Doplnění, vysvětlení zadávací dokumentace č. 1

Název veřejné zakázky:	Projektová dokumentace – Oprava komunikace, chodníků, parkovacích ploch a veřejného osvětlení v ulicích Mírová a Tylova, Bílina
Systémové číslo:	P25V00000135
Lhůta pro podání nabídek:	27. 8. 2025 14:00
Předpokládaná hodnota:	248 000 Kč bez DPH
Druh zadávacího řízení:	VZMR II. Kategorie
Druh veřejné zakázky dle předmětu:	Služby

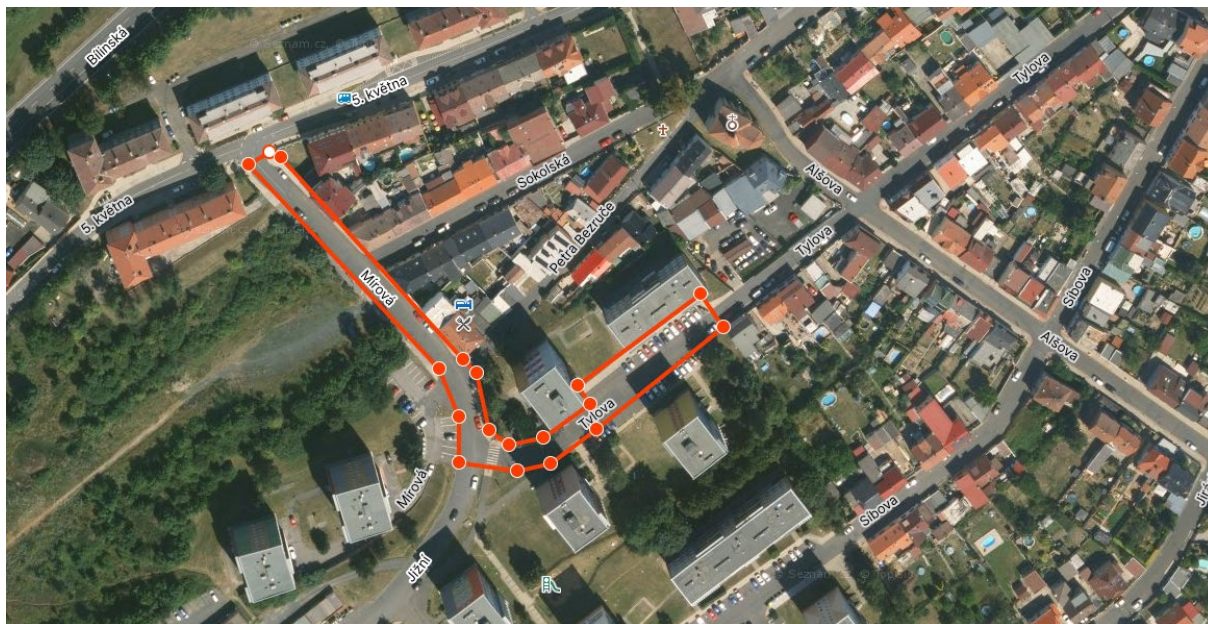
Může zadavatel upřesnit v mapě rozsah prací, případně potvrdit zaslaný rozsah na situaci, viz. příloha.

Zadavatel upřesňuje rozsah na následujícím výřezu z mapy:
